改善箇所説明図

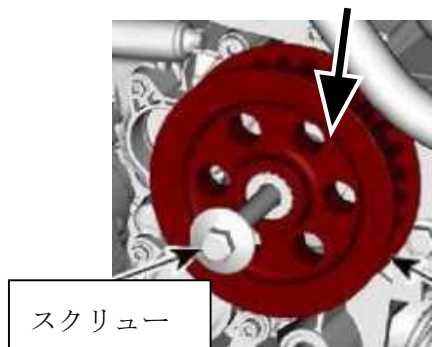
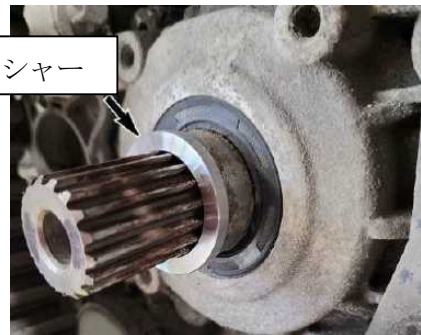
不具合発生箇所

スプロケット

ワッシャー

フロントスプロケットの製造工程に不備があり、スプロケットと出力軸の当たり面が小さくなっているものがある。そのため、早期に摩耗し、そのまま使用を続けると、車両の動力を伝達できなくなり、走行不能となるおそれがある。

改善の内容

フロントスプロケットとスプロケットスクリューを改善品に交換し、ワッシャーを追加する。

注： は、交換部品および追加部品を示す。
